ユニバース サービスキャンペーン

車名	型式	通称名	サービスキャンペーン対象車の車台番号(シリアル番号)の範囲及び製作期間	サービスキャンペーン対象車の台数	備考
ヒュンダイ	ADG-RD00	ヒュンダイPY	KMJKL18NR8C002031 ~ KMJKL18NRAC004229 平成 20 年 11 月 11 日～平成 22 年 8 月 18 日	120 台	
	LDG-RD00		KMJKG18NRBC004152 ~ KMJKG18NRCC005741 平成 22 年 8 月 22 日～平成 24 年 2 月 16 日	50 台	
			(製作期間の全体の範囲) 平成 20 年 11 月 11 日～平成 24 年 2 月 16 日	(計 170 台)

改善箇所説明図

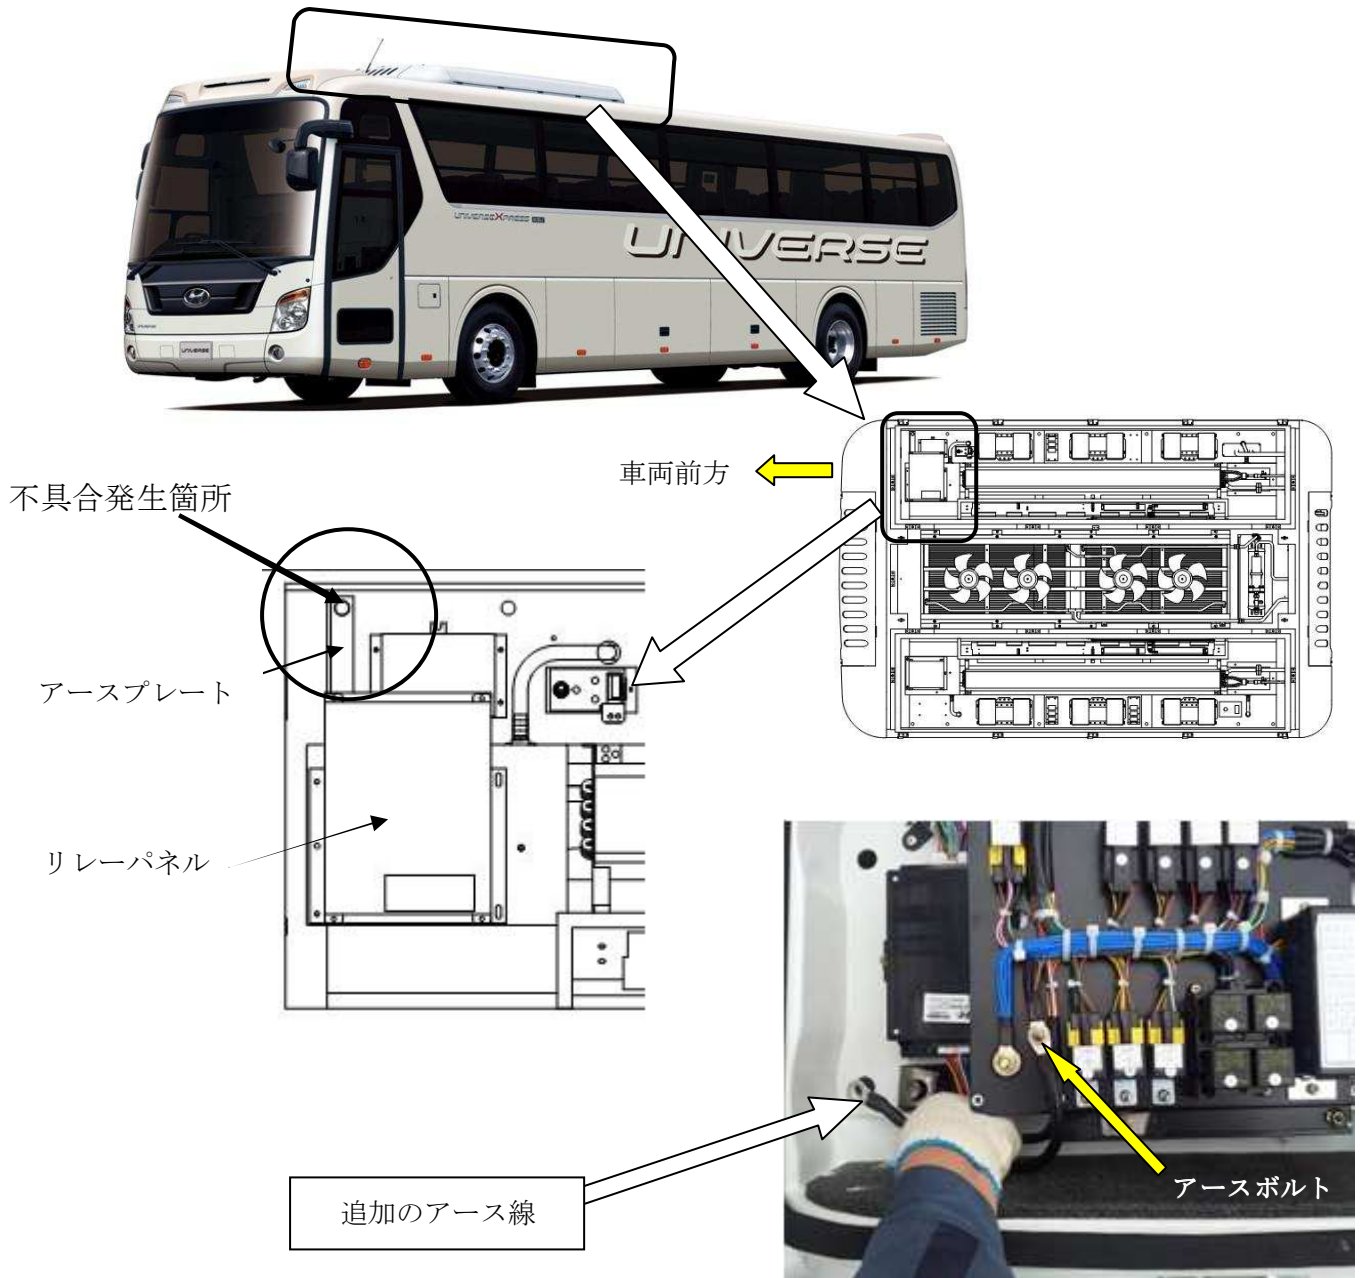
不具合発生箇所

エアコンディショニングユニットにおいて、アース用プレートとルーフパネルとの間に取り付けられた振動防止用ラバーパッドの変形により、アース用プレートと平ワッシャーの圧着力が低下して接触不良が発生するものがある。

そのため、エアコンディショナーが作動しなくなる恐れがある。

改善の内容

全車両、リレーパネルのアース用プレートを取り外し、リレーパネル上のアースボルトからエアコンディショニングユニット取付けボルトまで新規にアース線を緩み止め用のダブルナットを使用して取り付ける。
